Mission régionale d'autorité environnementale

**Avis en date du 13 novembre 2020
de la Mission régionale d'autorité environnementale d'Île-de-France
sur le projet d'aménagement urbain du quartier de la gare à Villeneuve-le-Roi
(Val-de-Marne)**

Illustration 5 : Plan masse du projet, parking provisoire à droite (source : étude d'impact, p.191)

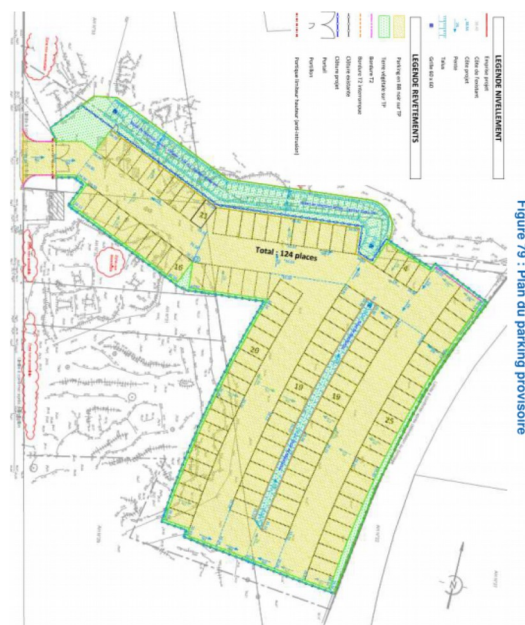
- de préciser si l'espace situé au sud-est de la gare, rue Eugénie-Guillermic, fait partie du projet ;
- d'harmoniser les pièces du dossier en précisant le nombre de places de parking prévues, leur affectation, leur mutualisation éventuelle et, pour le public, le mode de tarification envisagé ;
- de préciser si le parking provisoire sera payant, et à quelle date et selon quelles modalités il sera démolit.

8 Ainsi, par exemple, la représentation des toitures végétalisées utilisant le même vert que celle des jardins en cœur d'îlots brouille la lecture du plan masse du projet (Illustration 5), les ombres portées d'un gris très clair ne suffisant pas à corriger cette absence de contraste.
